Afgørelse om adgang til Vinkelvej ved Bruunshåb

LE34 har på vegne af Hammershøj Teglværk og ejendommens ejer (Randers Tegl A/S) ansøgt Viborg Kommune om tilladelse til udvidet benyttelse af eksisterende adgange fra Vinkelvej og Bruunshåbvej til ejendommen Vinkelvej 132, 8800 Viborg, matr.nr. 4fu LI. Asmild, Asmild.

Sagsnr.: 16/27123
Sagsbehandler: vpffc

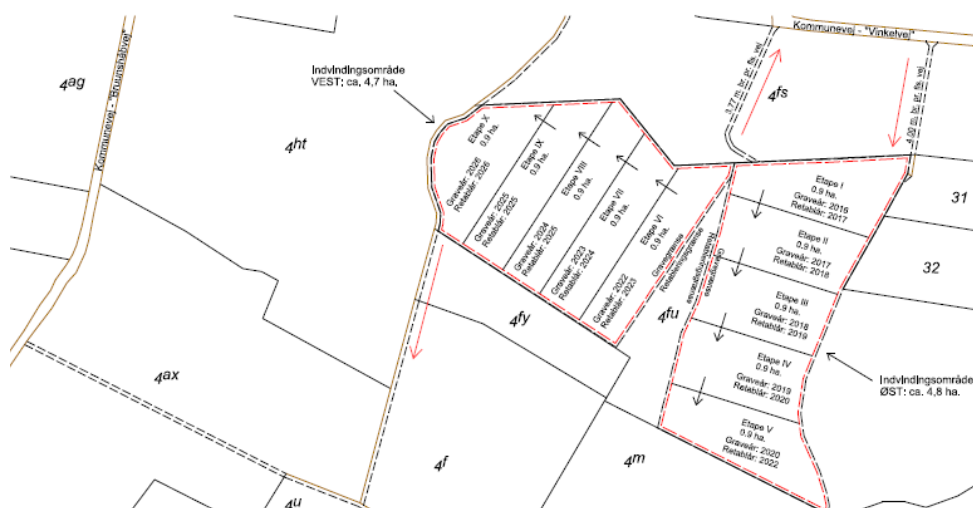
Viborg Kommune **godkender hermed** de ansøgte adgange fra Vinkelvej og Bruunshåbvej til ejendommen Vinkelvej 132, 8800 Viborg, matr.nr. 4fu LI. Asmild, Asmild på følgende vilkår:

- At asfaltindstikket på "indkørslen" fra Vinkelvej udvides med 0,5-1 m på begge sider af det eksisterende asfaltindstik.
- At udgiften til adgangs etablering afholdes af ansøger.

Det er Kommunens vurdering, at der med de valgte placeringer af henholdsvis indkørsel og udkørsel er taget de trafiksikkerhedsmæssige hensyn, der er mulige. Med den valgte placering af indkørsel – af de to mulige på Vinkelvej – vurderes det at der så vidt det er muligt er taget hensyn til Vinkelsvejs bæreevne, idet de tomme biler kører ind, hvor vejen er svagest.
